Provincia di Cuneo
S.S. 28 del Colle di Nava
Lavori di realizzazione della Tangenziale di Mondovì con collegamento alla S.S. 28 Dir – 564 e al casello A6 "Torino–Savona" – III Lotto (Variante di Mondovì)

PROGETTO DEFINITIVO

01 – INQUADRAMENTO GENERALE
Relazione tecnica di riscontro alle richieste di integrazioni

La presente relazione riporta le risultanze delle attività di recepimento delle osservazioni di cui al parere **n.56/20 emesso dal Consiglio Superiore dei Lavori Pubblici nella seduta del 17.12.2020 ed acquisito dalla Scrivente ANAS S.p.A. con prot. CDG.I.0022024 del 14.01.2021.**

Figura 1 Rotatoria S.S.28 fine lotto: Confronto tra la soluzione precedente (colore arancio) e la soluzione aggiornata Apr.2021 (colore nero).

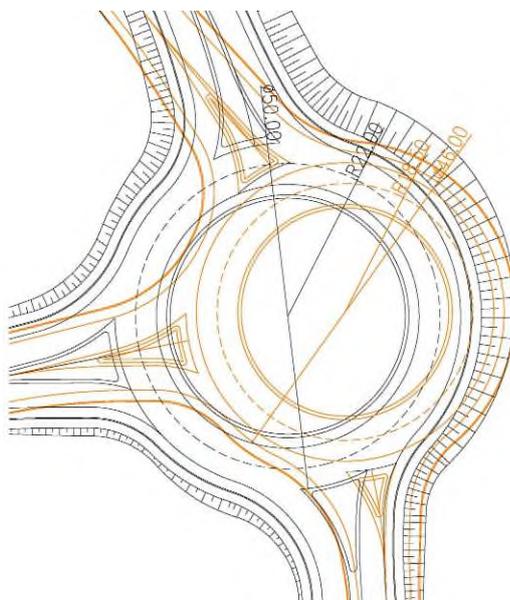
Specifiche considerazioni meritano le geometrie delle due rotatorie con le quali la tratta in progetto si collega alla viabilità in esercizio. Data l'importanza dell'opera in progetto e la funzione di collegamento interregionale che svolge la SS 28 all'interno della rete stradale, si suggerisce di adottare elementi geometrici che garantiscono maggiori prestazioni, in particolare benché consentite da norma le dimensioni della rotatoria di collegamento con la SS 28, la geometria planimetrica conseguente delle traiettorie risulta fortemente penalizzante in termini di funzionalità (R circa 18m). Analogamente, dal punto di vista altimetrico l'adozione del raccordo verticale con $R_v=200m$ non è compatibile con le condizioni di funzionalità e sicurezza di una viabilità interregionale, anche in relazione a possibili futuri potenziamenti dell'intero collegamento Torino-Savona.

La rotatoria di fine lotto di intersezione sulla SS28 è stata rigeometrizzata. Il raggio dell'asse di tracciamento è stato incrementato a $R=22$ m (ovvero limite della corona rotatoria $D=50$ m). I raccordi verticali sulla viabilità interregionale sono stati rettificati, in particolare il raccordo verticale concavo dell'Asse B (sud) risulta ora pari a $R_v=800$ m. Nella figura sotto in color arancio la versione precedente ($R=18,5$ m) ed in nero la versione di progetto aggiornata ($R=22$ m).

Figura 22: Distribuzione delle velocità nella sezione idraulica in prossimità del ponte sul torrente Ermena.

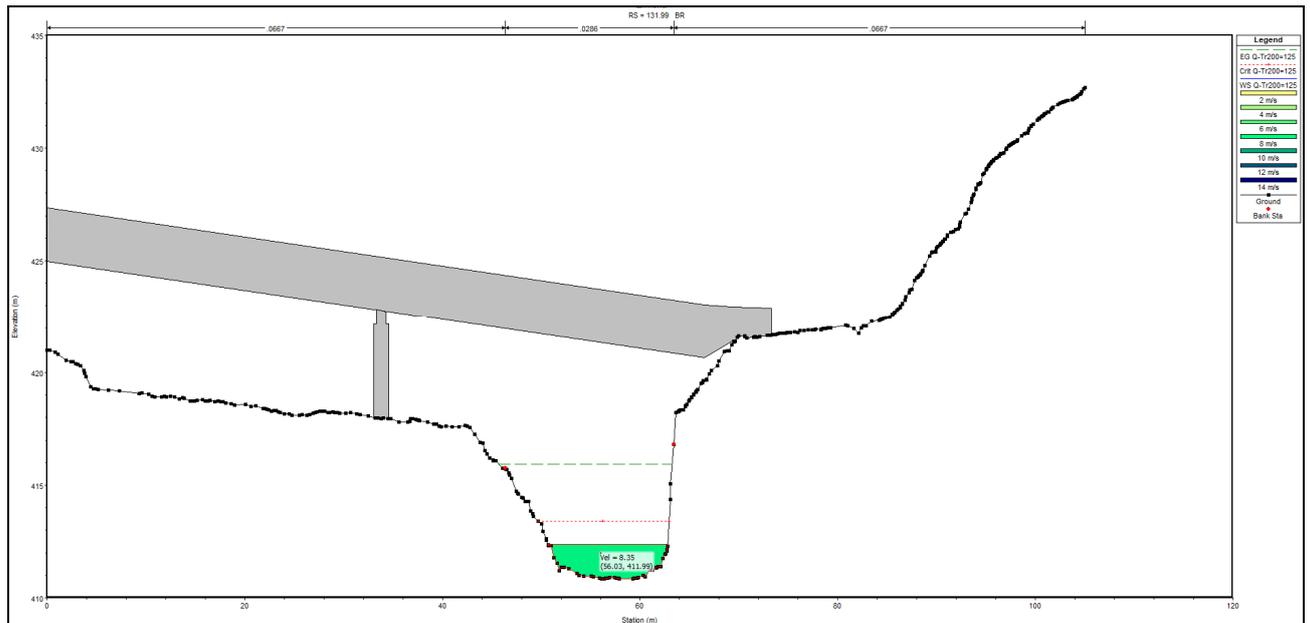
Nel calcolo del profilo, nessuna analisi di sensibilità né alcuna considerazione è sviluppata in relazione alla condizione al contorno di moto uniforme assunta a valle. Non si capisce il significato della frase riportata a pag. 19, dove parlando del torrente Ermena è scritto: "Per l'implementazione del modello idraulico sono stati utilizzati gli stessi valori di scabrezza del fiume Ellero in quanto simili". Nella Relazione Idrologica sono chiaramente riportate le caratteristiche morfologiche dei bacini dei due corsi d'acqua: l'area (153 contro 17 km²), la pendenza media (4% contro 1,5%), la quota media del bacino (1435 contro 543 m s.m.) e pare difficile riconoscere in tali dati le caratteristiche di similitudine dichiarate a pag. 19 della Relazione Idraulica. La corrente risulta prevalentemente supercritica, con la spalla in destra interessata da evidenti fenomeni erosivi, anche se nulla è specificato in relazione all'assetto morfologico del corso d'acqua. Le Sezioni ritengono che la descrizione verbale riportata alle pag. 23 e 24 assieme ad uno

schema tipologico del tutto generico, non garantiscano in nessun modo che l'opera di difesa spondale in progetto sia in grado di resistere alle sollecitazioni esercitate dalla corrente, la cui velocità è localmente calcolata dai progettisti in più di 8 m/s.

La pila del nuovo viadotto si trova sul terrazzo fluviale abbandonato che non è interessato dalla piena a una distanza di 12 m dalla sommità della sponda e 16 circa dal fondo alveo. Il plinto si trova in prossimità dello strato di marne di S. Agata che ne garantisce una certa stabilità anche in caso la corrente lo possa raggiungere. Inoltre, da quanto visto in precedenza l'alveo appare alquanto stabile e senza tendenze alla migrazione laterale. Nonostante quanto descritto, nonostante nessuna pila sia interessata dal passaggio di una piena con portata bicentenaria, si prevede comunque una protezione spondale del torrente Ermena per evitare cedimenti spondali in sinistra idrografica. In destra, vista la presenza del muro di sostegno della strada provinciale esistente e visto che questo non presenta segni di scalzamento della fondazione e che da un sopralluogo si è potuto appurare che non vi sono evidenze di sofferenze strutturali, non essendo presenti lesioni, si è ritenuto di non prevedere nuove opere di protezione. Tale scelta è avallata anche dalla presenza di un versante instabile a tergo della viabilità provinciale, e che il muro in questione fa parte di un più ampio intervento di consolidamento e stabilizzazione messo appunto in fase di costruzione della provinciale stessa. Dalla modellazione risulta una velocità della corrente pari a 5,50 m/s.

Figura 34 - Planimetria delle opere di protezione in alveo

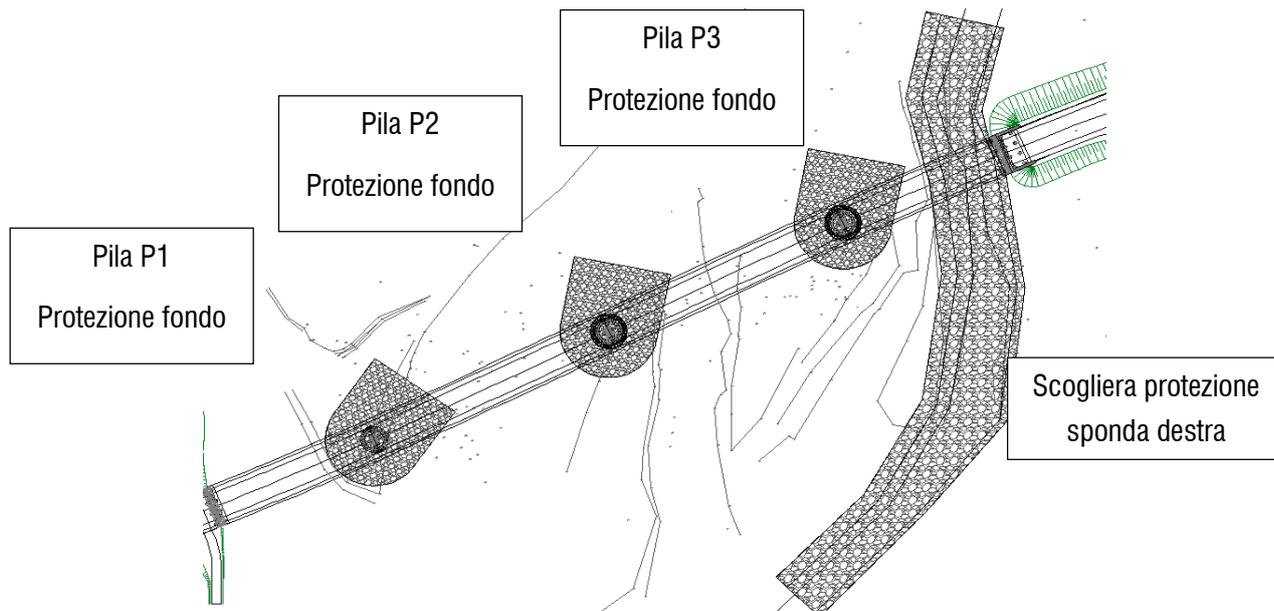
Le opere di protezione idraulica indicate a pag. 11 della Relazione Idraulica devono essere illustrate in elaborati grafici (planimetrie e sezioni di dettaglio) quotati ed a scala opportuna, come richiesto dal punto 3.2.1 sottopunto 5 e 6 della Direttiva (la tavola DC03_B non è esaustiva); inoltre devono essere evidenziate eventuali opere idrauliche esistenti, la cui stabilità deve essere verificata ai sensi del punto 2.6 e 2.9 della Direttiva; nulla si evidenzia in merito alle ipotizzate opere di difesa spondale (muro in c.a. di dimensioni importanti) della sponda destra del t. Ellero, in corrispondenza della spalla del viadotto;

- **Protezione delle pile:** nonostante le pile siano state dimensionate per tenere conto del massimo scalzamento della corrente si è previsto comunque di proteggere il plinto di fondazione con uno doppio strato di massi ciclopici. L'estensione planimetrica delle protezioni è stata pensata considerando la profondità massima di scavo e la classica forma lasciata dall'erosione. Anche in questo caso al fine di proteggere le nuove opere contro eventuali abbassamenti del fondo alveo causati da una tendenza evolutiva in erosione, si sono ammorsati i plinti di fondazione nello strato marnoso che è può essere eroso dalla corrente con processi evolutivi molto più lenti rispetto a quelli caratteristici dei materiali granulari. La protezione molto ampia in massi sciolti è appoggiata direttamente sullo strato marnoso.

Figura 40. Pianta della sistemazione di cantiere per la costruzione delle pile del ponte.

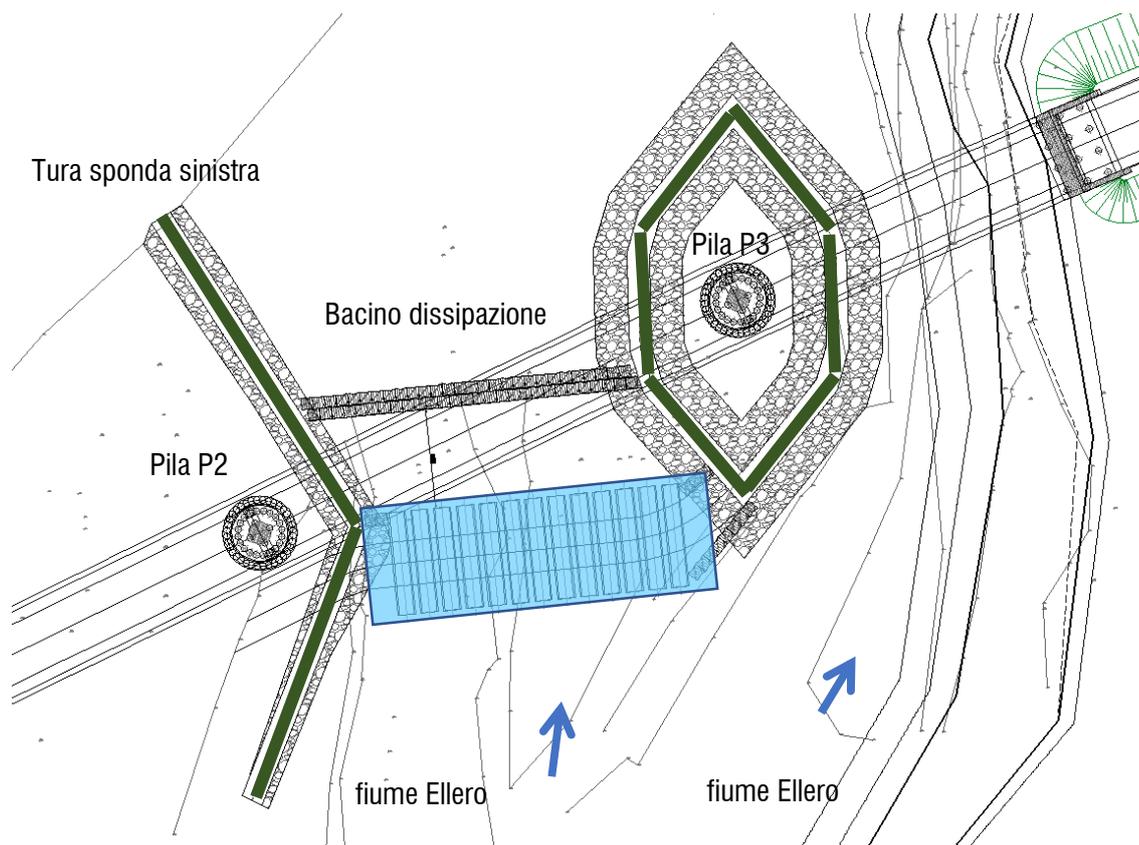
Le opere idrauliche provvisionali/temporanee di cantiere indicate a pag. 18 della Relazione Idraulica devono essere illustrate in appositi elaborati grafici (planimetrie e sezioni) quotati e redatti a scala opportuna. Inoltre, le sezioni idrauliche HEC-RAS riportate nell'Allegato 2 della Relazione Idraulica (ture per pile) devono anche essere indicate in una apposita planimetria;

Per la costruzione delle pile del ponte, si è scelto di prevedere la costruzione di ture in massi provvisionali intorno alle pile stesse: un'arginatura che circoscriva la pila P3 e un'arginatura che eviti che l'evento di piena dimensionante (TR 3 anni) interessi l'area di cantiere delle restanti pile P1 e P2. Tra queste due arginature, si prevede un collegamento tramite guado, con quota superiore di +433,10 m s.l.m., formato da 13 scatolari in cls diametro di dimensioni interne 2,00x2,00 e ricoperto di materiale misto granulare. Il guado sarà rivestito in cls per evitare che un eventuale sormonto lo possa destabilizzare. Il rivestimento sarà posto sia frontalmente che e posteriormente così che non vi possano essere fenomeni erosivi sugli imbocchi dei tombini. Lato P1 e P2 è previsto che l'innalzamento dell'attuale sponda possa essere sormontato in caso di eventi eccezionali che superino quello dimensionante.
